**Жилой комплекс с подземной автостоянкой и нежилыми
помещениями по адресу:
г. Москва, пр-кт Андропова, вл. 9/1**

**Часть 1. Схема планировочной организации земельного участка
(корректировка 4)**

09-П-10/19-П-ПЗУ

СПРАВКА

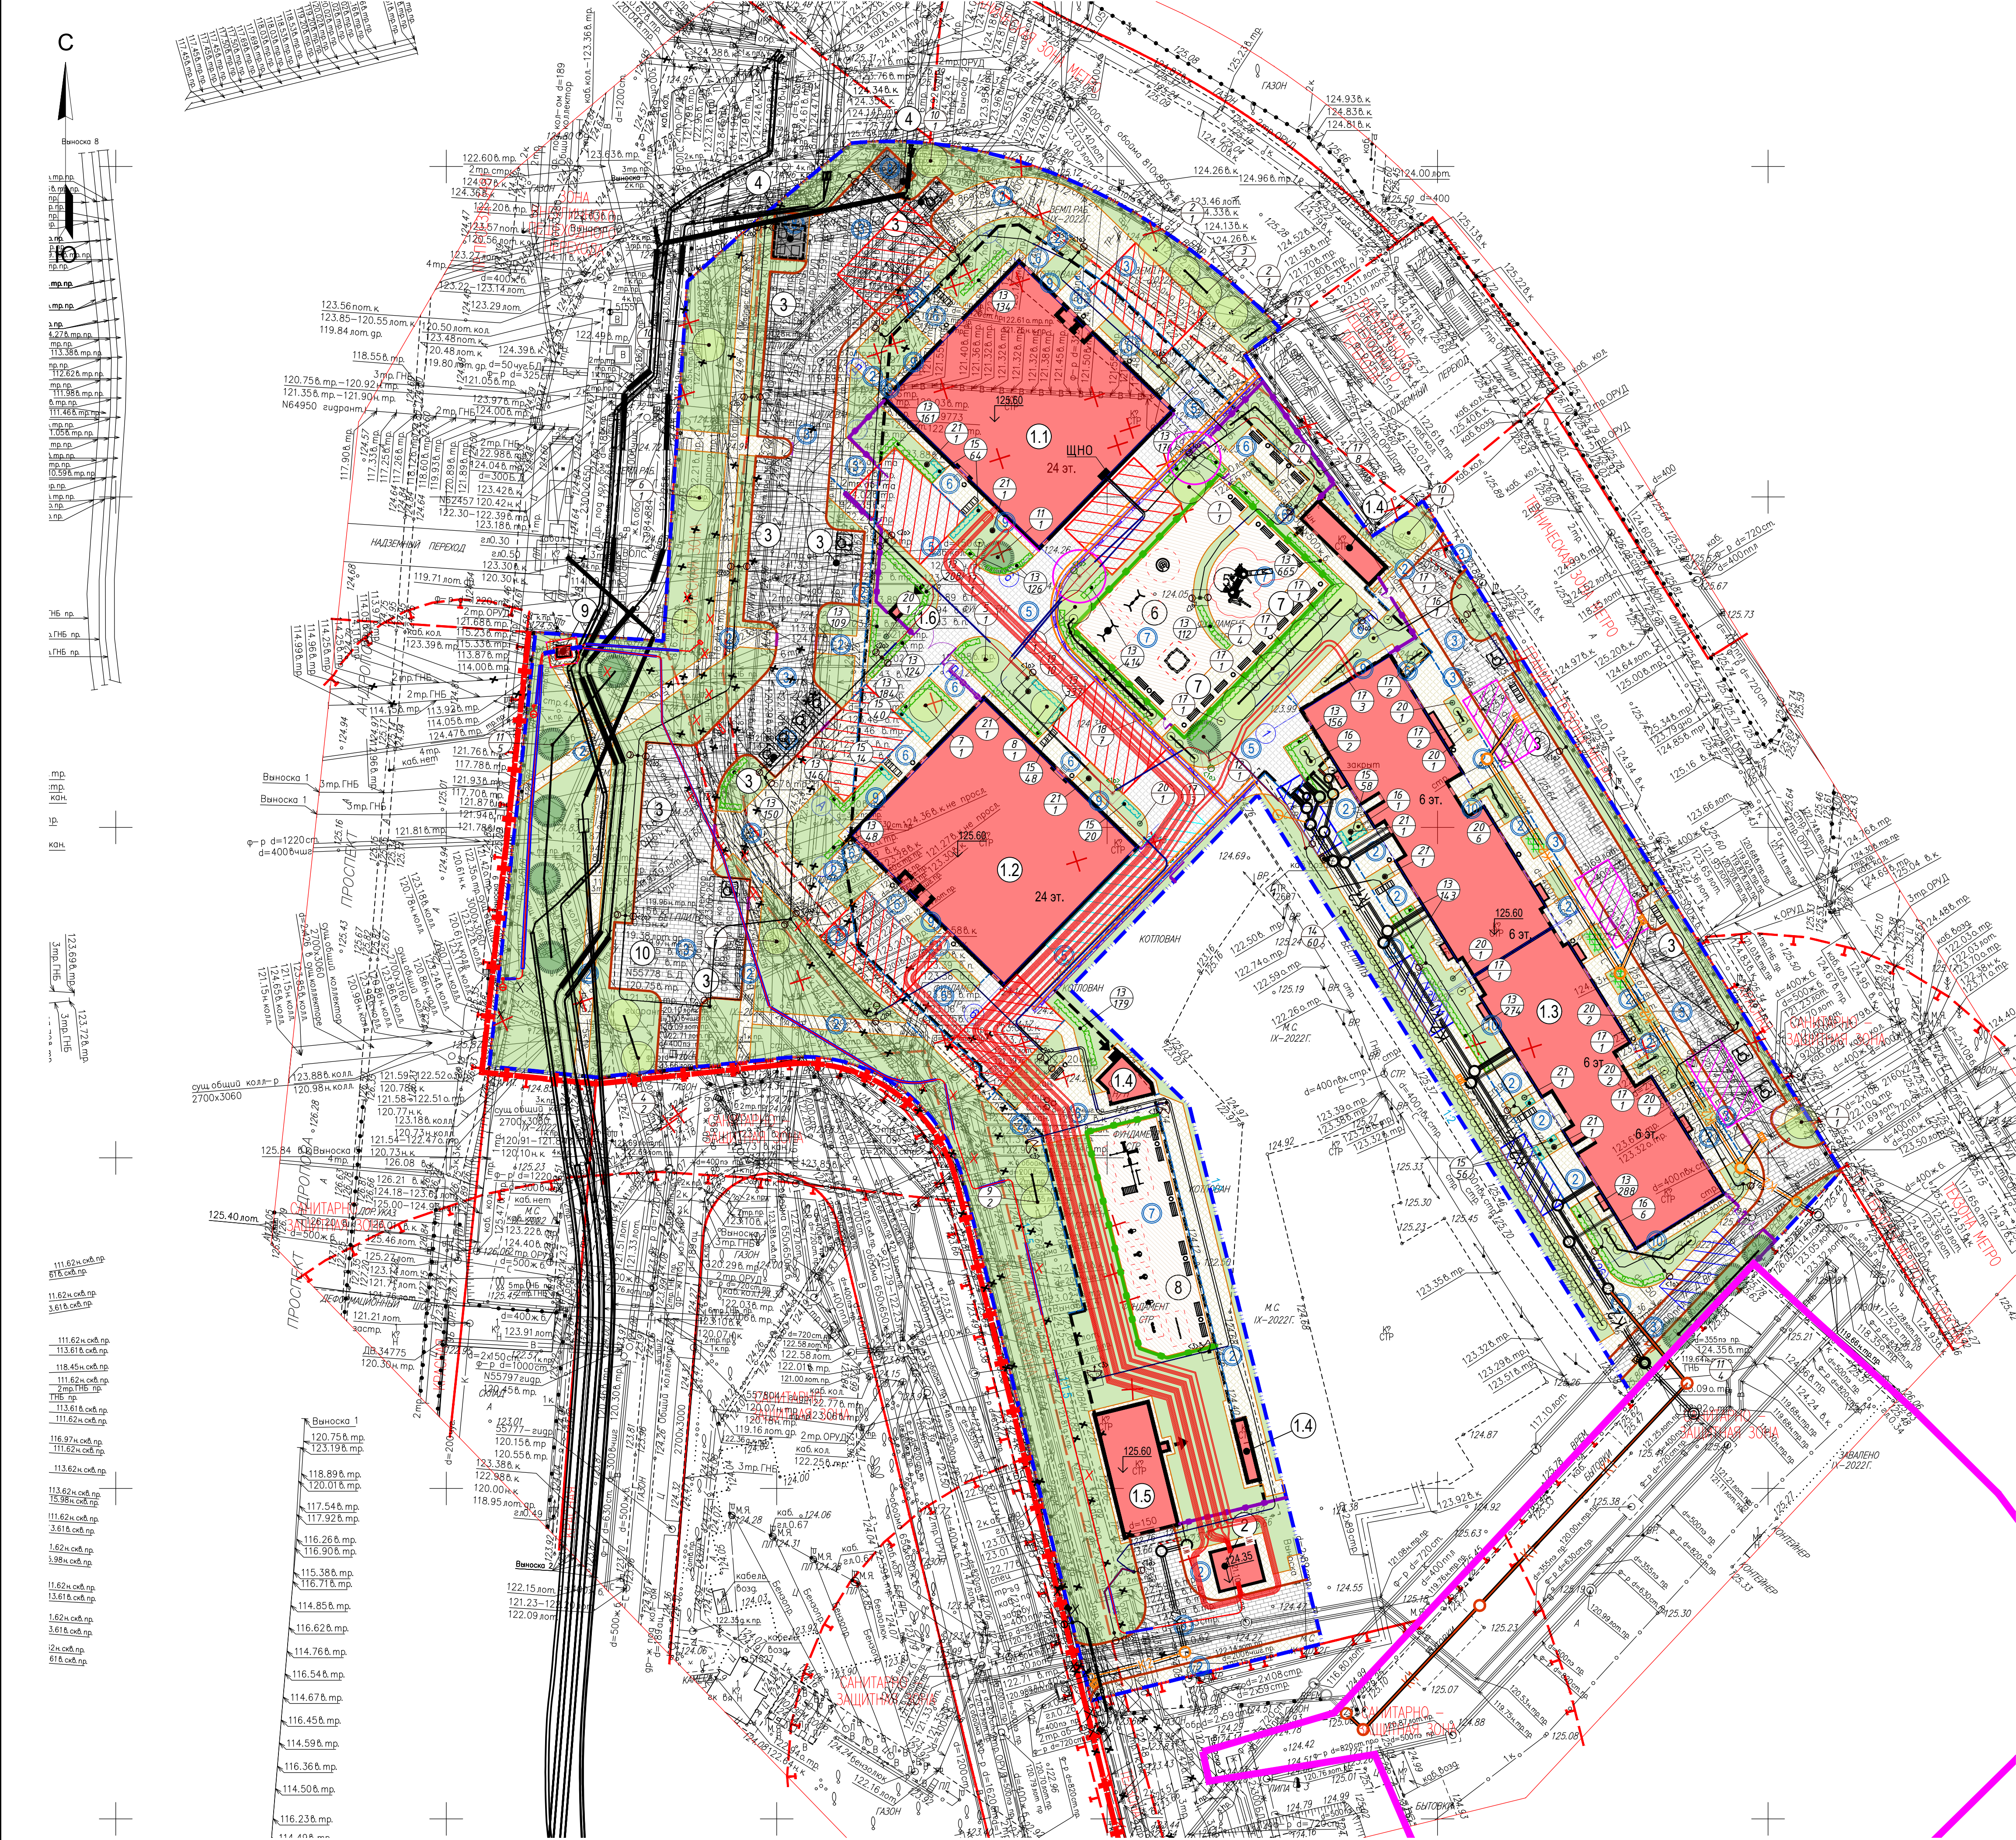
Наименование работ и объемов грунта	до корректировки			после корректировки		
	насыпь (+)	выемка (-)	Примечание	насыпь (+)	выемка (-)	Примечание
1. Планировка территории	4009	3		3060	554

2. Замена загрязненного грунта пригодным	2402	2402		2402	2402	
3. Вытесненный грунт от устройства:						
- Подземных частей зданий и сооружений	-	46130	в т.ч. 1933м³ "опасный"	-	48389	в т.ч. 1933м³ "опасный"

- Корыт под конструкции дорог, площадок и тротуаров устраиваемых по земле	-	5761		-	5593	
- Подземных инженерных сетей	-	800		-	1567	
- Плодородной почвы на участках озеленения	-	952		-	1074

4. Поправка на уплотнение	641	-		546	-	
ИТОГО:	7052	56048		6008	59025	
5. Избыток грунта выемки	48996	-	в т.ч. 4333м³ "опасный"	53017	-	в т.ч. 4333м³ "опасный"

6. Устройство почвенно-растительного слоя	1855	-	в т.ч. 903м³ по кровле подземной автостоянки	2099	-	в т.ч. 949м³ по кровле подземной автостоянки
7. Недостаток почвенно-растительного грунта	-	1855		-	2099	
БАЛАНС (перерабатываемый грунт):	57903	57903		61124	61124

1. ОБЪЕМ ВЫВОЗИМОГО ГРУНТА ВЫЕМКИ **-48996 КУБ.М.**, включая 4333 куб.м "опасный"

2. ОБЪЕМ ПРИВОЗИМОГО ПЛОДОРОДНОГО ГРУНТА **-1855 КУБ.М.** 2099 куб.м.

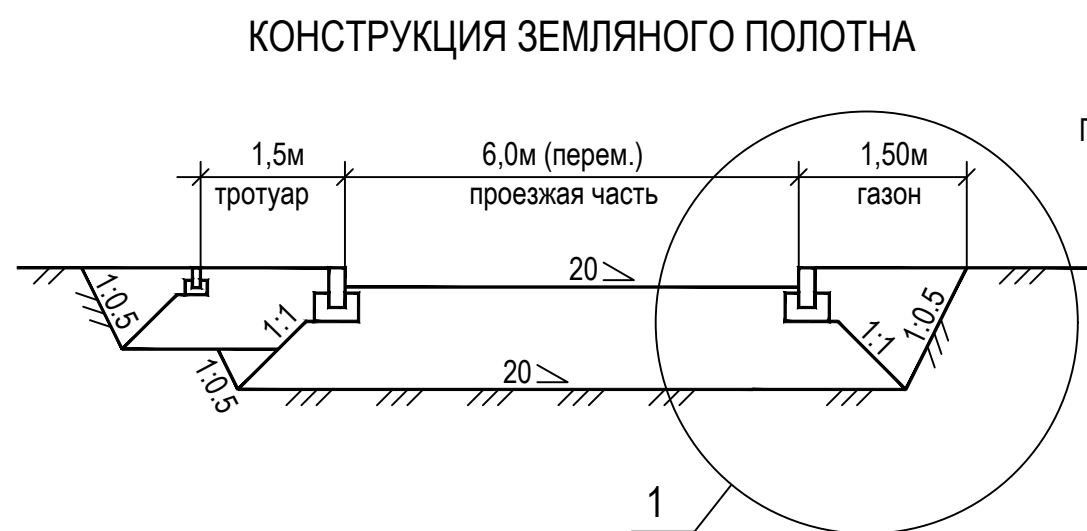
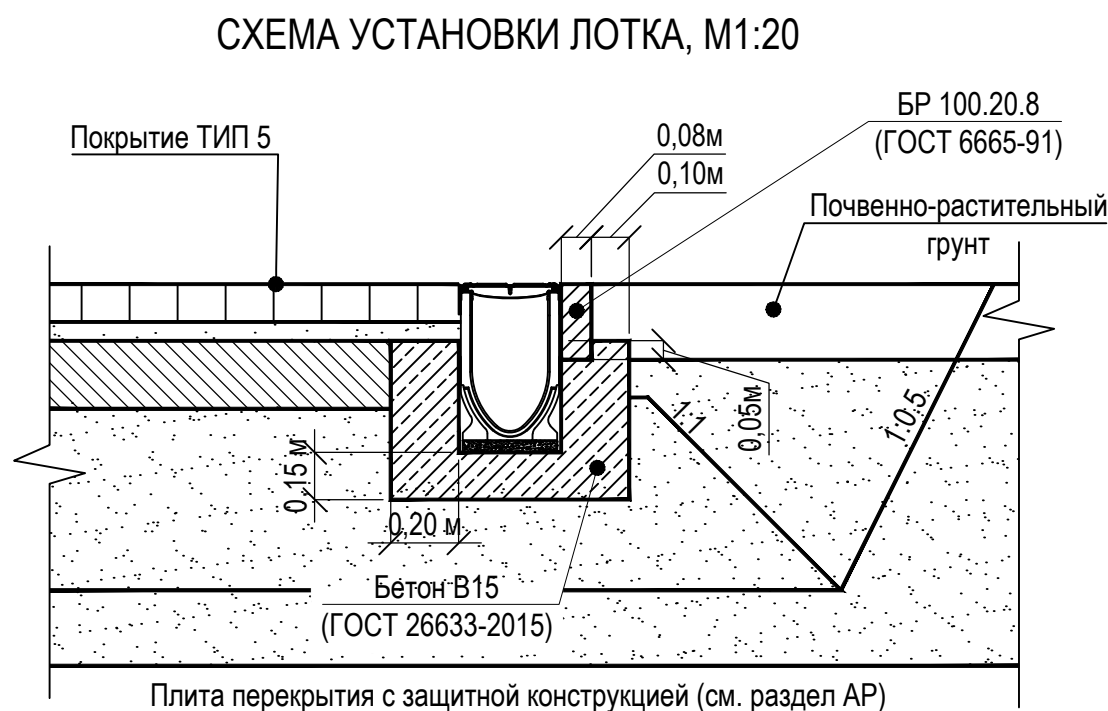
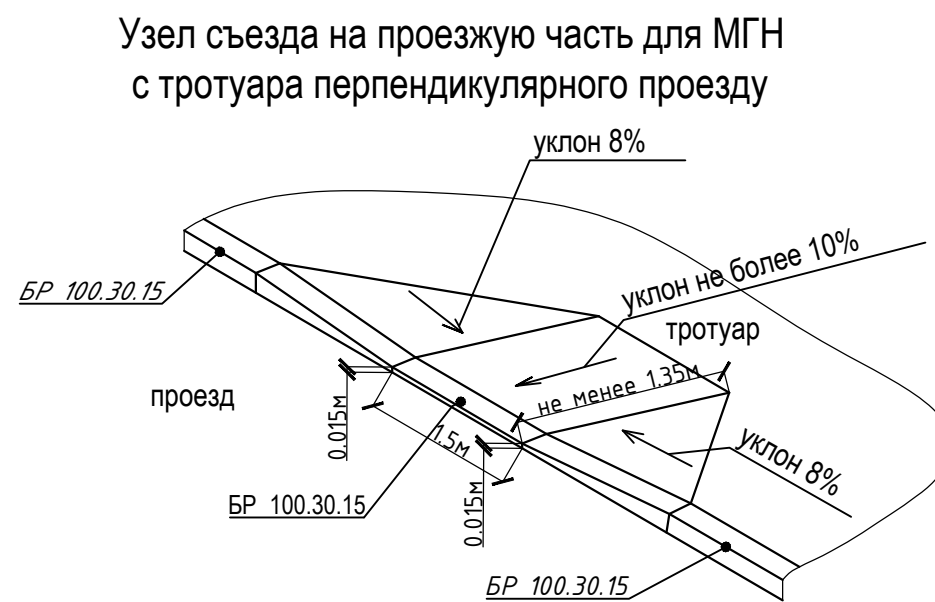
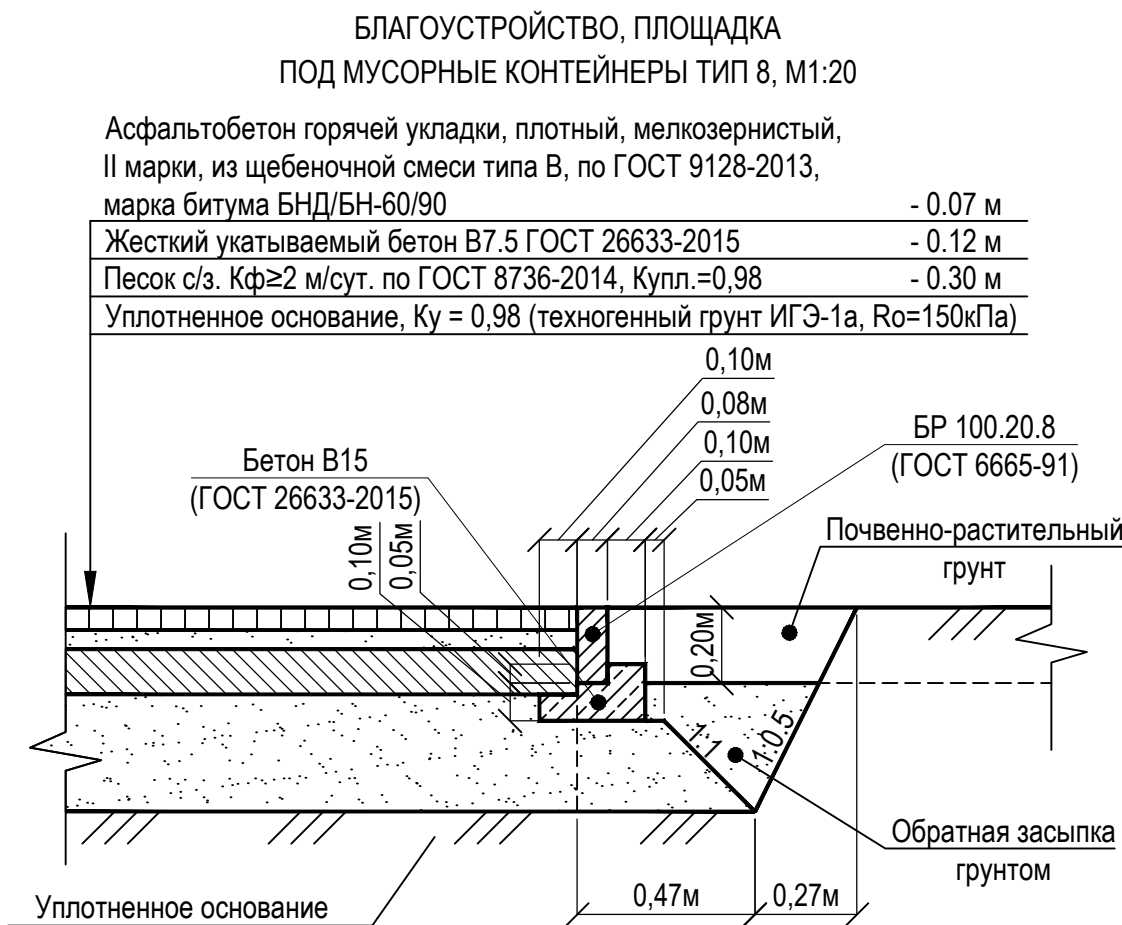
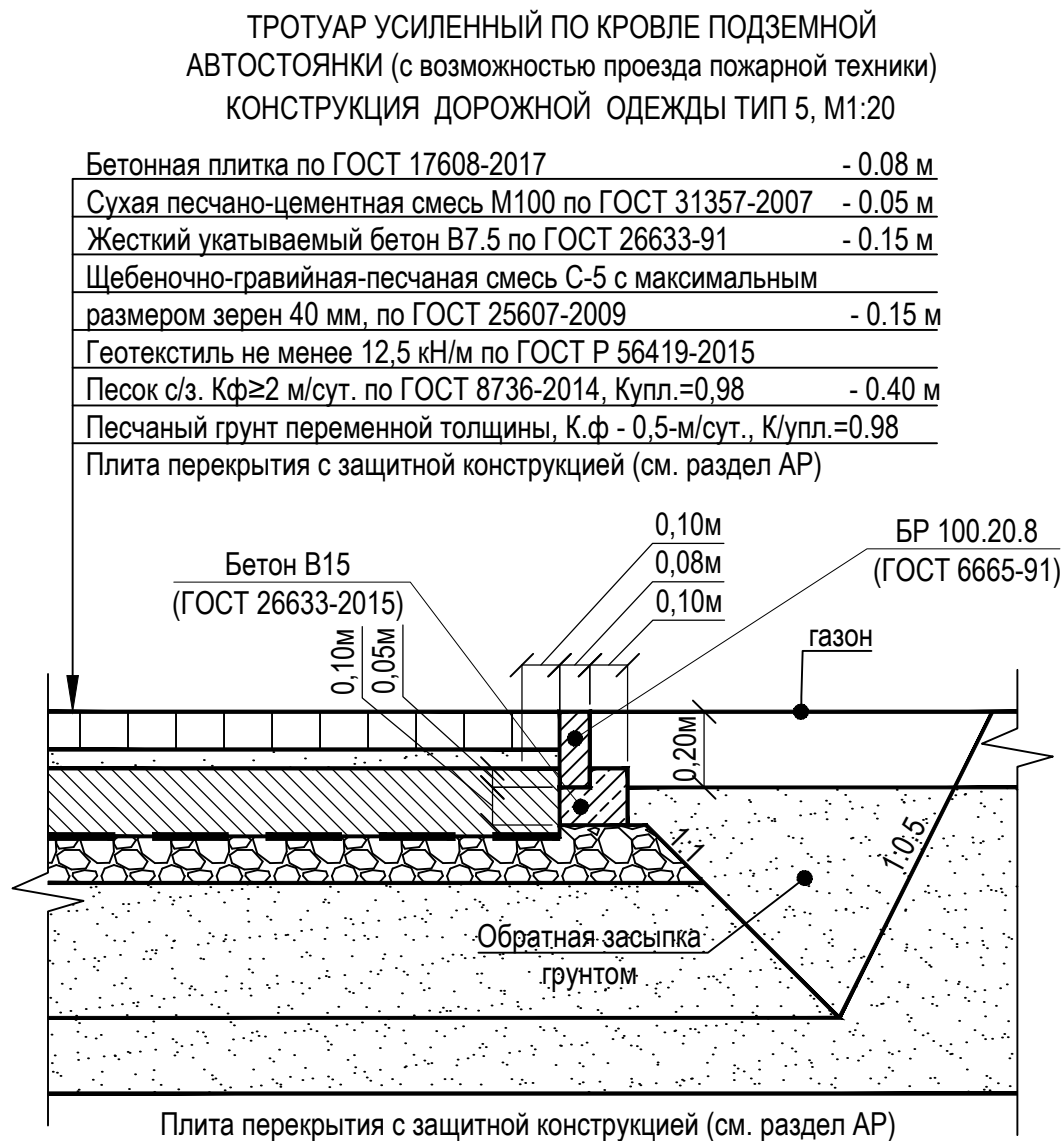
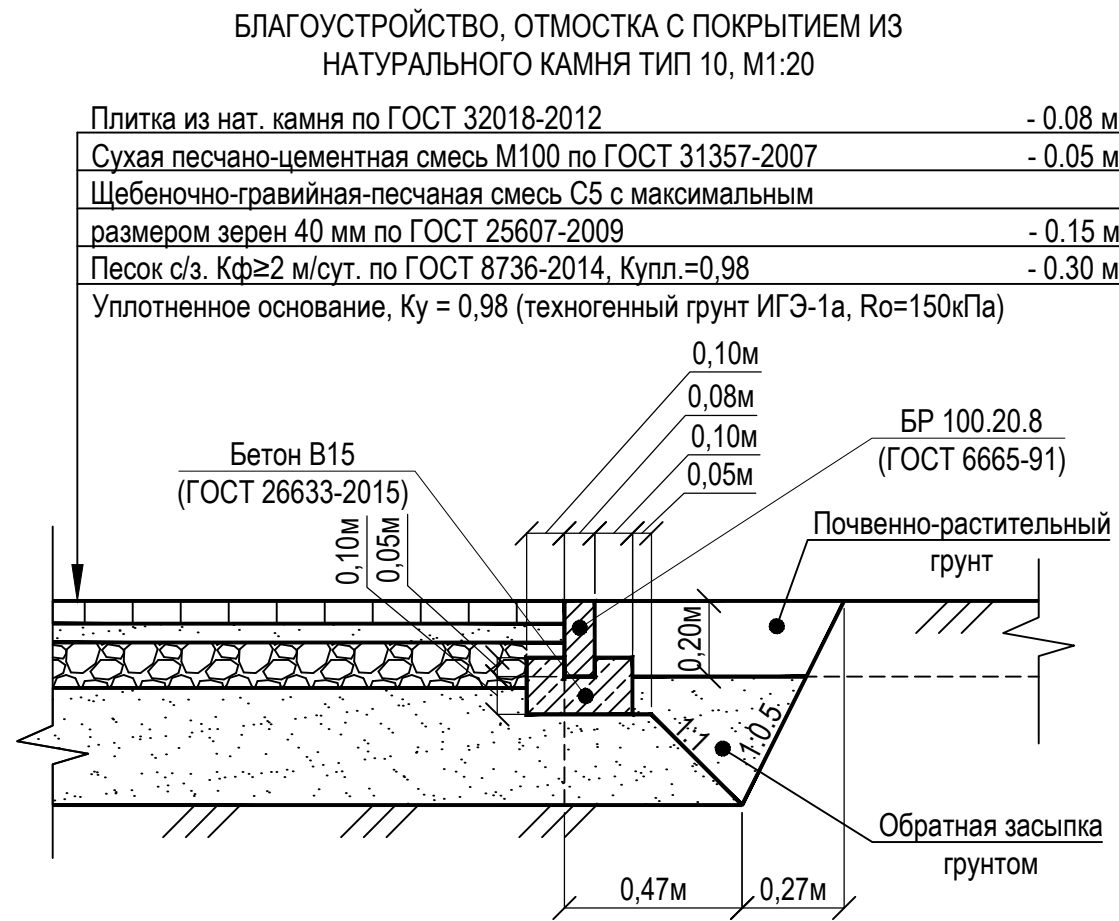
- **Тип 2(за границами подземной части)**, тротуар под пешеходную нагрузку с покрытием из бетонной плитки – заменён слой основания из жесткого бетона заменён на слой из щебено-гравийно-песчаную смесь:

- **Тип 3 (за границами подземной части)**, Конструкция проезда и тротуара с возможностью проезда пожарной техники, полностью откорректирован:

- **Тип 5 (в границах подземной части)**, Конструкция тротуара с возможностью проезда пожарной техники – полностью откорректирован:

- **Тип 6 (в границах подземной части)**., тротуар под пешеходные нагрузки по кровле подземной автостоянки – откорректированы слои:

- **Тип 4** - Площадки с резиновым покрытием(по грунту) – исключен.

- **Тип 7 (в границах подземной части)**, благоустройство, площадки детские, спортивные по кровле подземной автостоянки – откорректированы слои основания по стилобату:

- **Тип 8**, благоустройство площадка под мусорные контейнеры – новый тип покрытия:

- **Тип 9(в границах подземной части)**, благоустройство, отмостка с покрытием из натурального камня – новый тип покрытия:

- **Тип 10**, благоустройство, отмостка с покрытием из натурального камня – новый тип покрытия:
